改善箇所説明図

ニイガタ EDR-NR4A (通称名：「ニイガタ NR142 ロータリ除雪車」)

ターボ潤滑油戻りパイプ

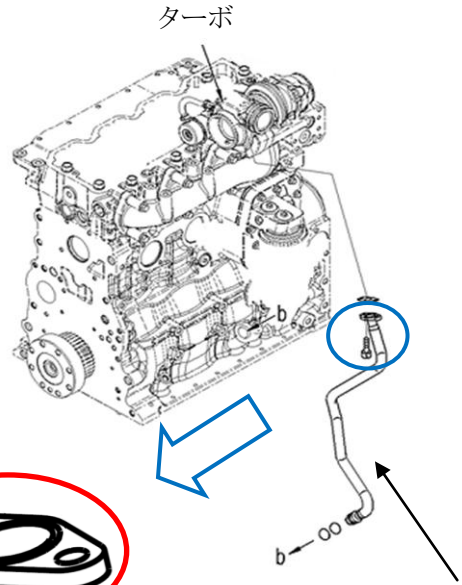
ターボ潤滑油戻りパイプにおいて、取付け部の構造が不適切なため、取付けボルトが緩み、取付け部に微少な隙間が発生する場合があります。そのため、そのままの状態で使用を続けると、隙間から漏れた潤滑油が排気マニホールドに落ちて、発煙するおそれがある。

改善措置の内容：全車両、ターボ潤滑油戻りパイプを対策品と交換する。

識別：ターボ潤滑油戻りパイプに白ペイントを塗布し識別する。
